東海第二発電所
過去の審査会合資料（抜粋）

東海第二発電所 外部からの衝撃による損傷の防止（外部火災） （審査会合における指摘事項の回答）

1. 指摘事項の回答 (No. 26) (1/9)

東海第二発電所 新規制基準への適合性に係る 主な変更点について

図5 範囲②（北地区の隣接事業所施設前）
の管理が必要となる範囲

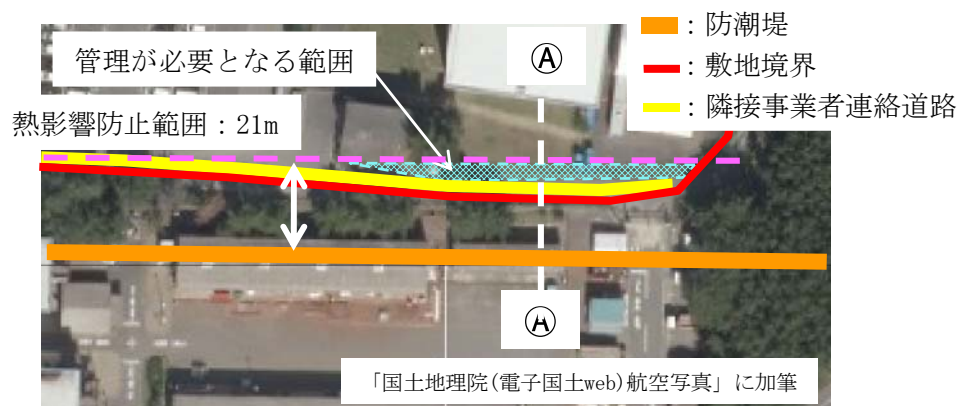
範囲②（北地区の隣接事業所施設前）、範囲③（発電所南側防潮堤付近）の管理方針を示す。

範囲	現状の植生	管理方針
範囲②	短い草	短い草を伐採し、植生がない状態に管理※
範囲③	マツ、高い草	マツ、高い草を伐採し、植生がない状態に管理※

図12 範囲③-1の概念図

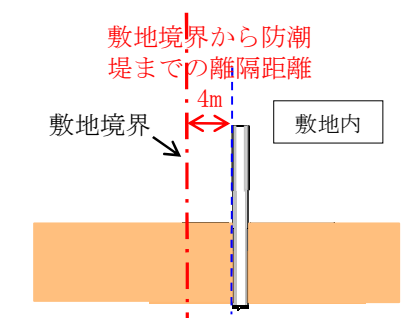
離隔距離4m < 危険距離15m

離隔距離がこの危険距離以下となる範囲③-1は、以下の対応を行う。これにより、隣接事業所敷地の可燃物物品管理は不要となる。

- ・ 火災発生時に散水を実施し、防潮堤の温度上昇を抑制する。
- ・ 万が一、防潮堤に熱影響が及んでいる可能性がある場合、当該箇所の健全性を評価し、機能に支障がある場合は、プラントを停止し速やかに強度を保つよう補修を行う。

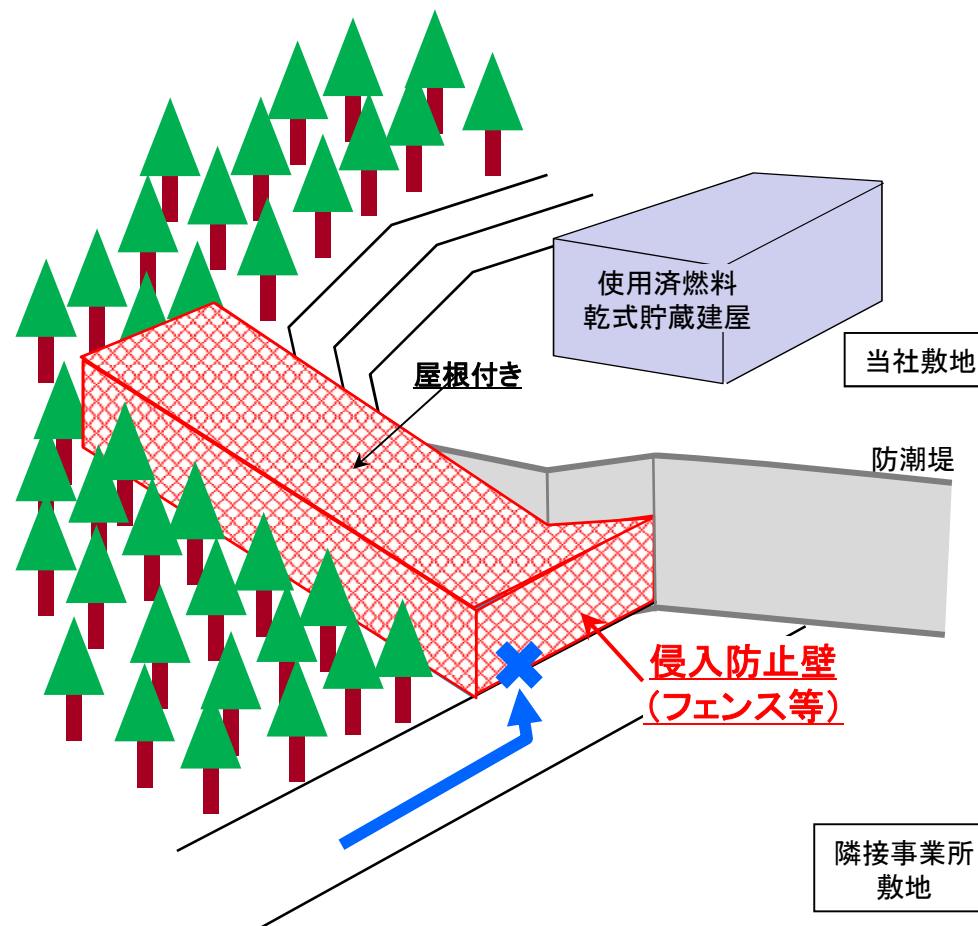
東海第二発電所南方の隣接事業所敷地内植生管理エリア※¹に、フェンス等の設置により物品の配置を防止する措置を追加する。

当該植生管理エリアは、傾斜地であり物品配置には適さない地形※²であるが、隣接事業所敷地内では物品管理(固縛, 固定若しくは避難)が不要であることをより確実に担保するため。

- ・植生管理エリアは傾斜地であり、そのうち、特に車両等の配置を避ける必要があるエリア(前ページ図の 部)については、「駐車場設計・施工指針」に定める勾配制限(12%以下が望ましい)を超える様な急勾配となっており、駐車場等の用途に適した場所ではない。
- ・また、植生伐採後の地面には整地等を行わず、物品配置を考慮した設計とはしない。

植生管理エリア全域を、フェンス等(屋根付き)で囲うことで、同エリア内への物品の侵入を防止する。

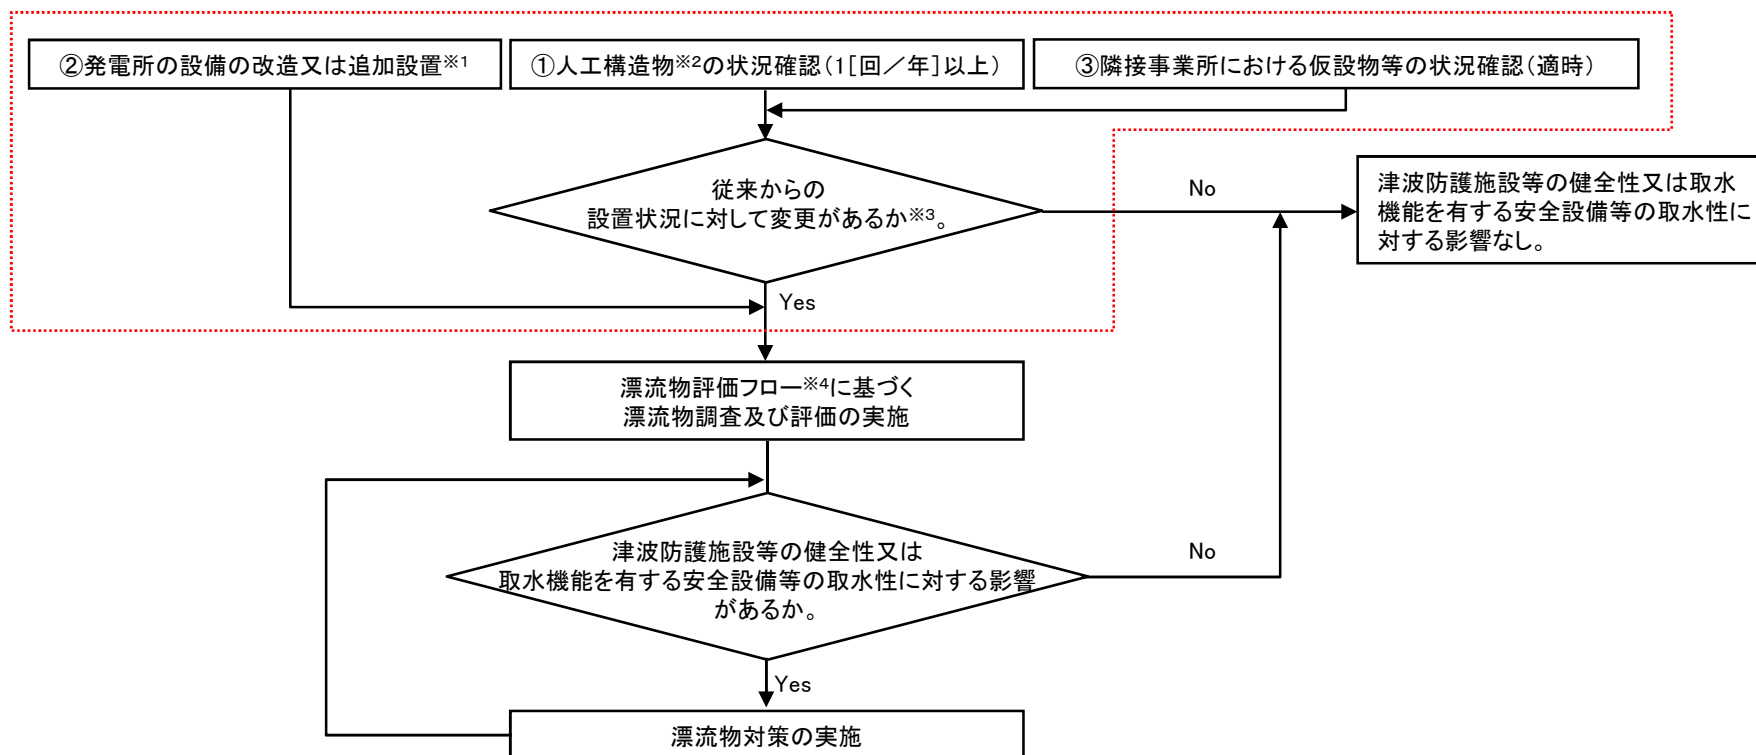
漂流物の定期的な調査について隣接事業所から仮設物（クレーン等）の情報を入手できることを示すこと。

指摘事項を踏まえ、これまでの情報共有手段に加え、隣接事業所における工事・作業等により設置されうる仮設物等について、従来からの設置状況に変更が生じる可能性がある場合は適時情報入手できるよう文書の取り交わしにより情報共有手段を構築する。

①定期的(1[回/年]以上)な人工構造物の設置状況の確認により変更が確認された場合及び②発電所設備の改造又は追加を計画する都度並びに③隣接事業所における仮設物等の状況確認により仮設物等の設置状況に変更が確認された場合、津波防護施設等の健全性、取水機能を有する安全設備等の取水性に影響を及ぼす可能性について確認するため、漂流物評価フローに基づき、漂流物調査及び評価を実施する。
